חוות דעת מומחה

הנדון: בית מס' [REDACTED] ברחוב [REDACTED]

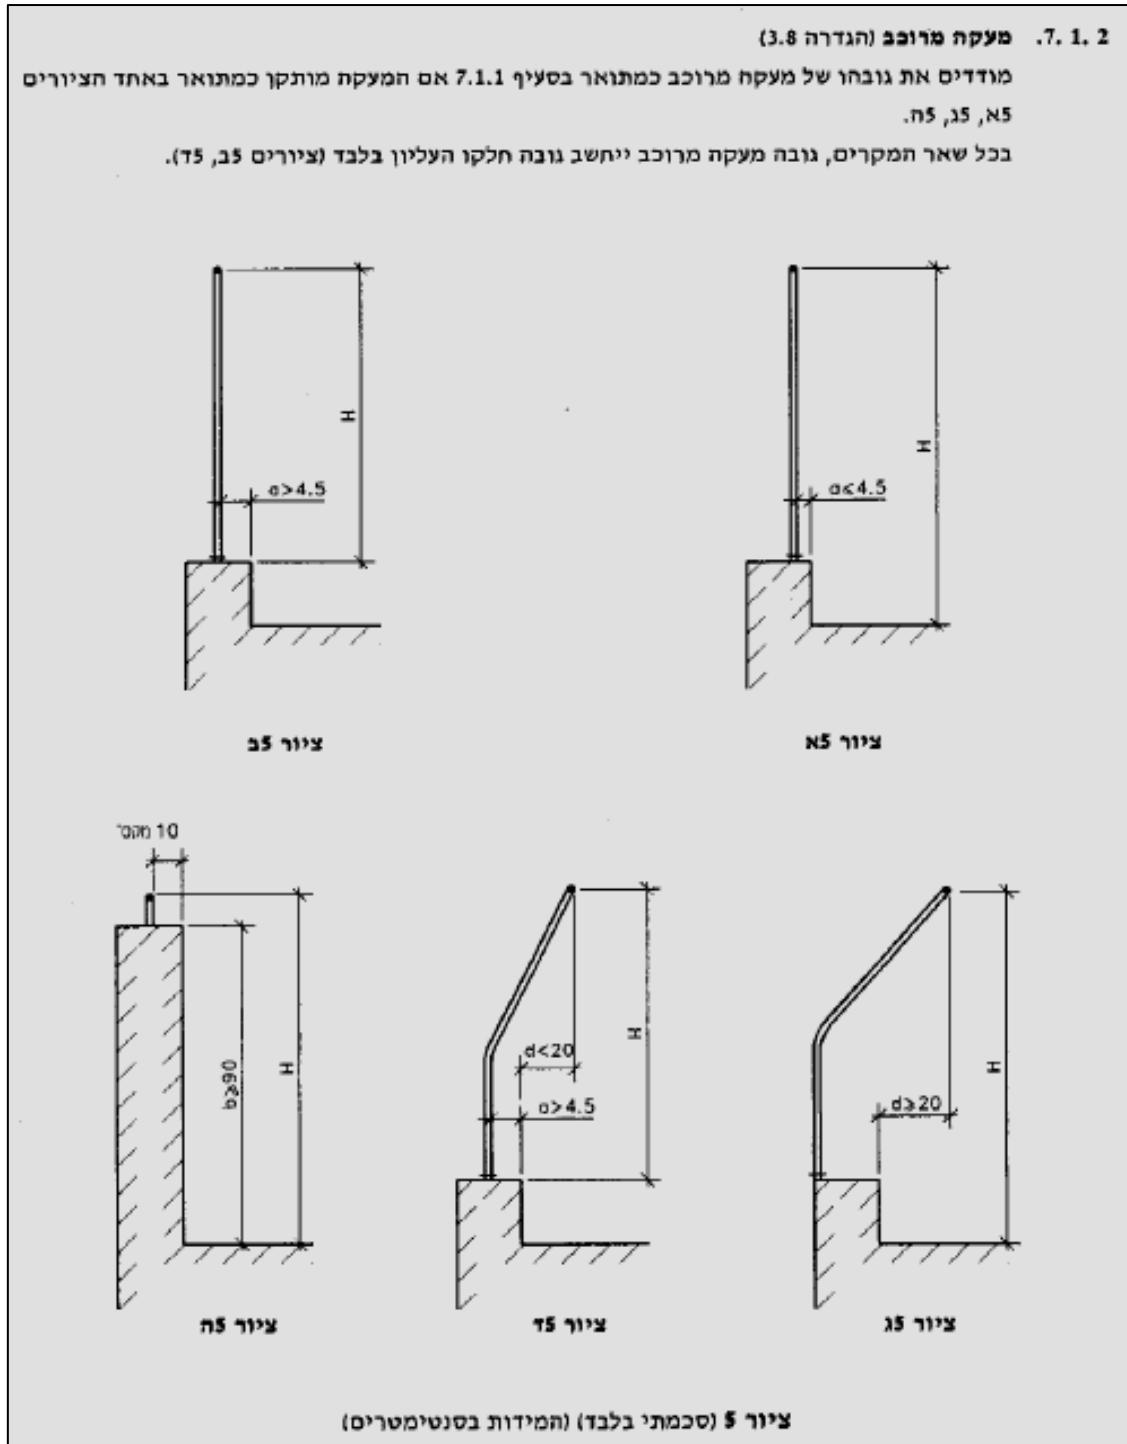
1. במעקה בחצר הקדמית של הבית (מעקה מתכתי) אותרו הליקויים הבאים:

א. המעקה המאפשר טיפוס עליו עקב כך שקיים רכיב עם חלל שנמצאה בתחום בין 10 ס"מ עד 90 ס"מ מפני מפלס שממנו נמדד גובה מעקה בניגוד לנדרש בת"י 1142 סעיף 6.1.2, ציטוט:

1. מ"א * ש"ח/מ"א = ש"ח/לתיקון יש להגביה מעקה)

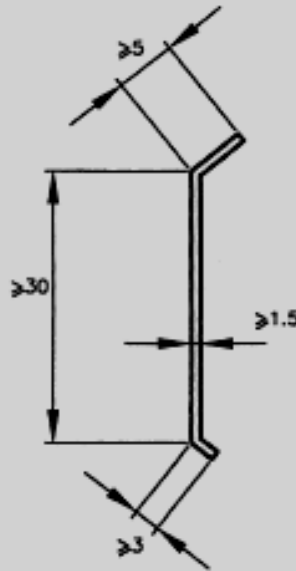
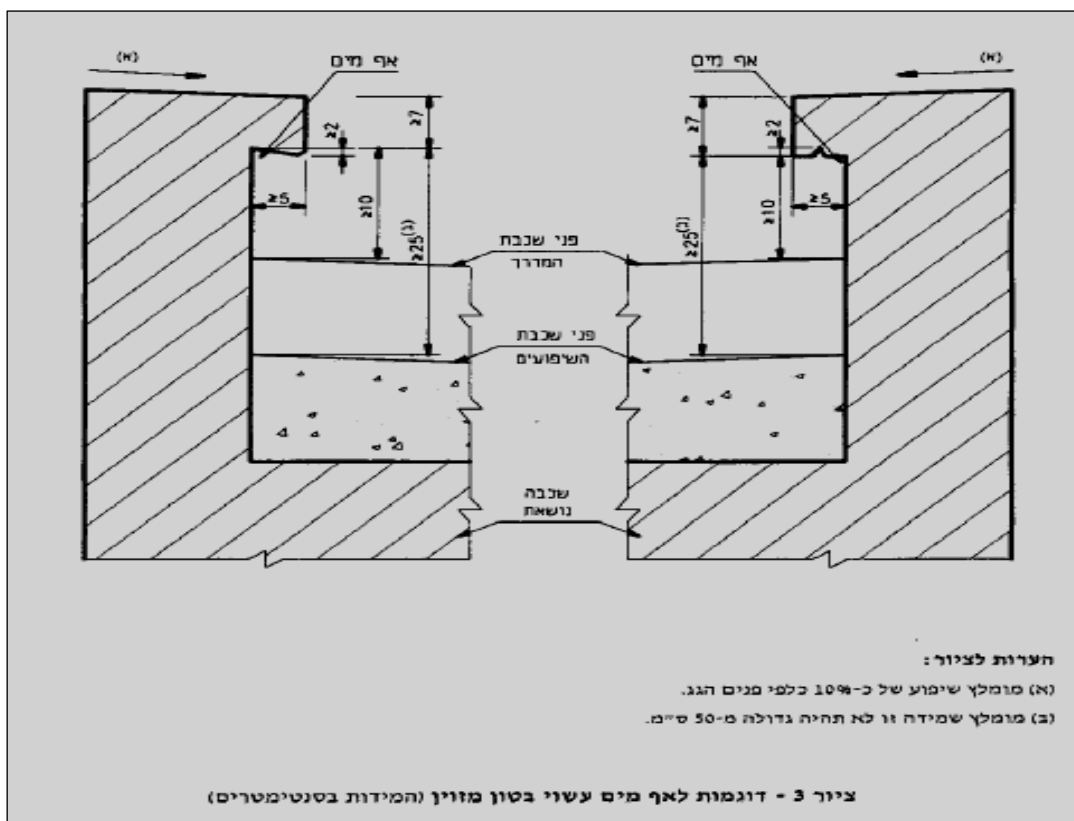
1. מעל חלק דרומי של בית קיים גג שטוח האטום ביריעות ביטומניות. אותרו הליקויים הבאים:
א. לא הותקנה רשת הגנה לפתח ניקוז.
ב. לא בוצע קיבוע מכני של קצה עליון של יריעות כנדרש בת"י 1752 חלק 2 (2000) סעיף 4.2.4.2, ציטוט:

- יש להתקין סרגלי לקיבוע היריעות בקצה עליון ולבצע אף מים באחד משיטות מפורטות:
טייח, קופינג אבן, פרופיל פח מגולוון בהתאם לדרישות המתכנן. יש להתקין רשת הגנה לפתח הניקוז.
(**■ מ"א * ■ ש"ח/מ"א = ■ ש"ח**)

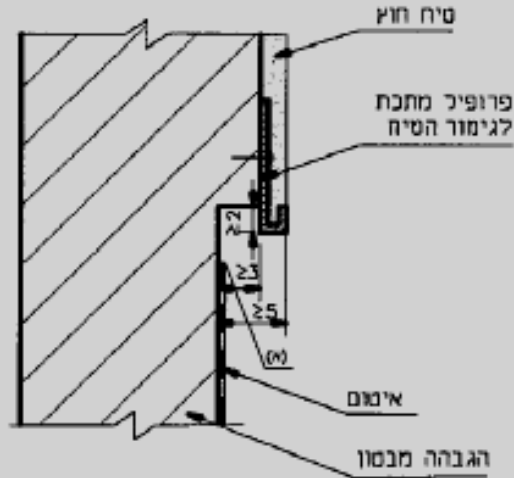
ג. ביצוע לקוי של אף מים. העבודה בוצע שלא בהתאם לנדרש בת"י 1752 חלק 1 (1988), סעיף 3.2.1, ציטוט:

חניה

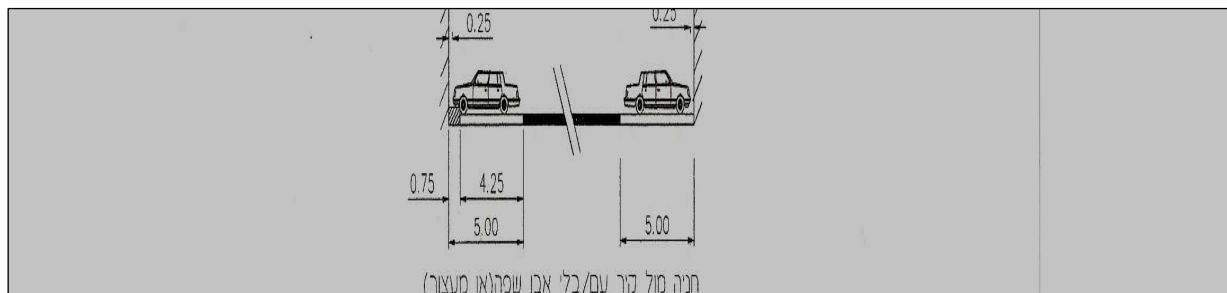
1. אורך תא החניה :

- אורך תא החניה קצר מדי לגבי הנדרש עבור חניה אשר בצידה הפנימי נמצאת מול מכשול (בליטה בקיר). אורך החניה עד למכשול הינו 475 ס"מ לעומת אורך מינימלי של 500 ס"מ הנדרשים עפ"י הנחיות לתכנון חניה שפורסמו ע"י מנהל היבשה, האגף לתכנון תחבורתי במשרד התחבורה, פרק ד' (תכנון חניונים), סעיף 4.1, ציטוט :

התיקון דורש פירוק צינור מערכת ביוב העובר באזור בליטת הקיר והעברתו לקצה תא חניה כנדרש בתוכנית המכר או להעבירו בחלק פנימי של חצר ולא באזור חניה כולל פירוקים, חפירות, שינוי חיבור צנרת לתא בקרה (ש"ח של מערכת ביוב, ציפויים חוזרים וכו')
